Pismo: CRZP/9/2022/AZP

WYJAŚNIENIA TREŚCI SWZ_1

Dotyczy: postępowania o udzielenie zamówienia publicznego, prowadzonego w trybie Tryb podstawowy bez negocjacji - art. 275 pkt. 1 ustawy Pzp na **"Modernizacja systemu pozycjonowania statków DP1 zamontowanego na jednostce r/v IMOR - powtórne"** – znak sprawy **CRZP/9/2022/AZP**.

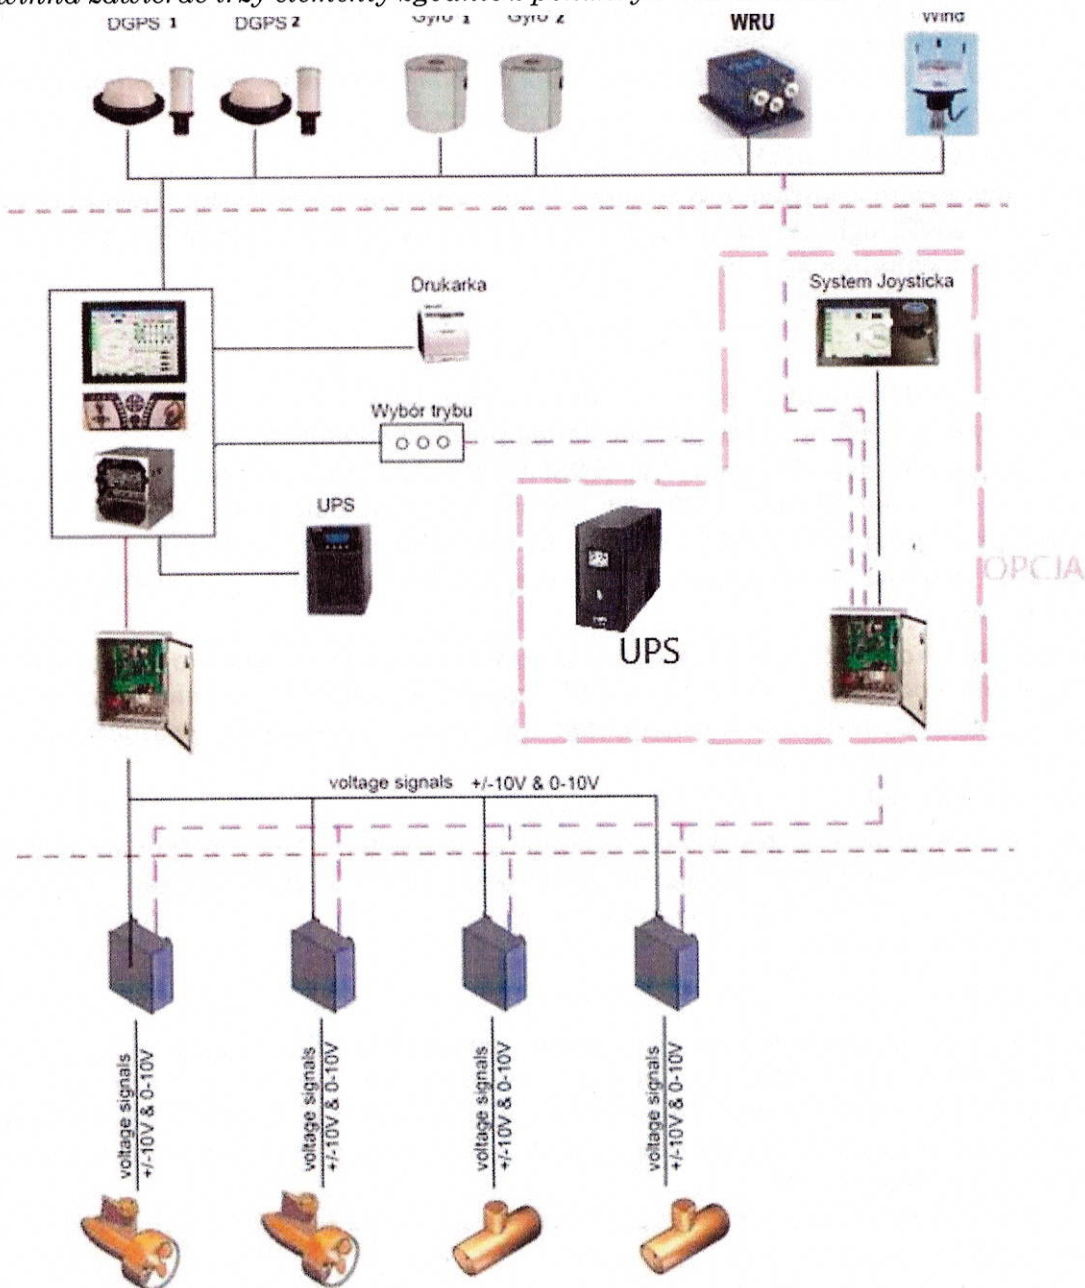
W całej wymienionej konfiguracji nowego systemu nie występuje awaryjne źródło zasilania(UPS) systemu DP, a zgodnie z rezolucją MSC.1/Circ.1580, punkt 3.4.1, podpunkt „8” jak również przepisy PRS stanowią, że statek DP1 musi posiadać co najmniej 1 źródło niezależnego zasilania (UPS).

Mając powyższe na uwadze prosimy Zamawiającego o doprecyzowanie OPZ punkt 3.4 w zakresie UPS.

W całej wymienionej opcjonalnej konfiguracji nowego systemu nie ma informacji odnośnie źródła zasilania niezależnego joysticka, które zgodnie z rezolucją MSC.1/Circ.1580 punkt 3.7 powinno być niezależne od zasilania systemu sterowania DP.

Prosimy Zamawiającego o potwierdzenie, czy opcja w zakresie niezależnego joysticka powinna zawierać trzy elementy zgodnie z poniższym schematem?

System musimy posiadać źródło niezależnego zasilania UPS zgodnie z „Schemat dla systemu DP1 na statku r/v IMOR po wykonaniu modernizacji”

Tak, opcja powinna zawierać 3 elementy zgodnie z powyższym schematem.
